改善箇所説明図

ステアリングギヤボックス

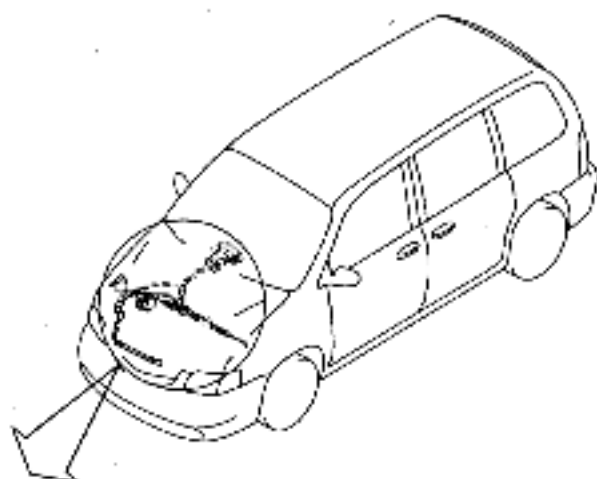
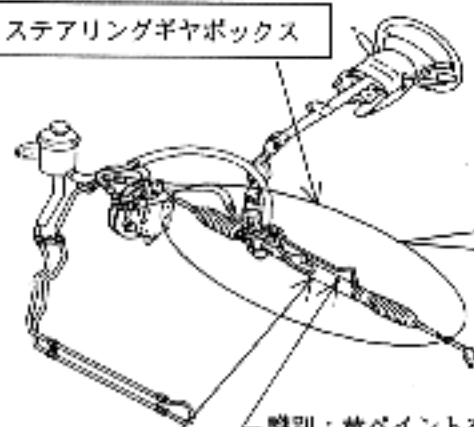
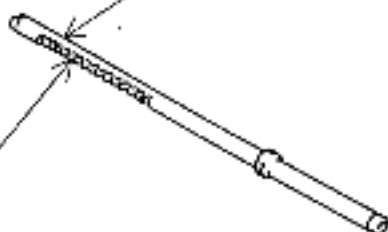
基準不適合発生箇所

かじとり装置のステアリングギヤボックスにおいて、ステアリングラックの熱処理が不適切なものがあるため、そのままの状態で使用を続けると、当該ステアリングラックの歯が破損し、最悪の場合、ハンドル操作ができなくなるおそれがある。

識別：黄ペイントを塗布する。

改善の内容

全車両、ステアリングギヤボックスのシリアル番号を点検し、該当するものは当該ステアリングギヤボックスを良品と交換する。／
